**Forum mondial de l'harmonisation
des Règlements concernant les véhicules****190^e session**

Accord de 1958 :**Examen de projets d'amendements à des Règlements ONU existants,
soumis par le GRVA****Proposition de série 06 d'amendements au Règlement
ONU n° 78 (Freinage (véhicules de la catégorie L))****Communication du Groupe de travail des véhicules automatisés/
autonomes et connectés***

Le texte ci-après, adopté par le Groupe de travail des véhicules automatisés/autonomes et connectés (GRVA) à sa quinzième session (voir ECE/TRANS/WP.29/GRVA/15, par. 122), est fondé sur le document ECE/TRANS/WP.29/GRVA/2023/4, tel que modifié par le document informel GRVA-15-57. Il est soumis au Forum mondial de l'harmonisation des Règlements concernant les véhicules (WP.29) et au Comité d'administration de l'Accord de 1958 (AC.1) pour examen à leurs sessions de juin 2023.

Modèle A

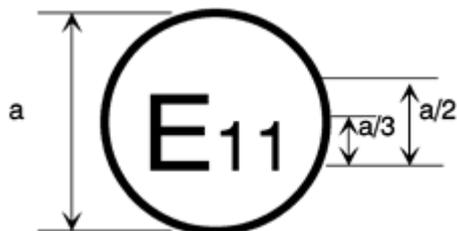
Annexe 2, lire :

La marque d'homologation ci-dessus, apposée sur un véhicule¹, indique que le type de ce véhicule a été homologué au Royaume-Uni (E 11), en ce qui concerne le dispositif de freinage, en application du Règlement ONU n° 78, sous le numéro d'homologation 062439. Les deux premiers chiffres du numéro signifient que le Règlement ONU n° 78 comprenait déjà la série 06 d'amendements lorsque l'homologation a été délivrée.

Modèle B

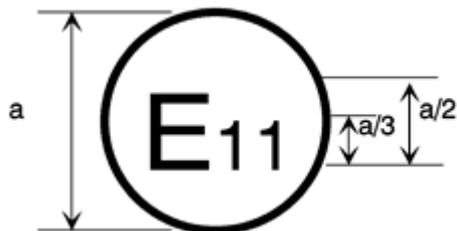
La marque d'homologation ci-dessus, apposée sur un véhicule, indique que le type de ce véhicule a été homologué au Royaume-Uni (E 11), en application des Règlements ONU n°s 78 et 40². Les deux premiers chiffres des numéros signifient qu'aux dates de délivrance des homologations respectives, le Règlement ONU n° 78 comprenait la série 06 d'amendements et le Règlement ONU n° 40 était toujours sous sa forme initiale. ».
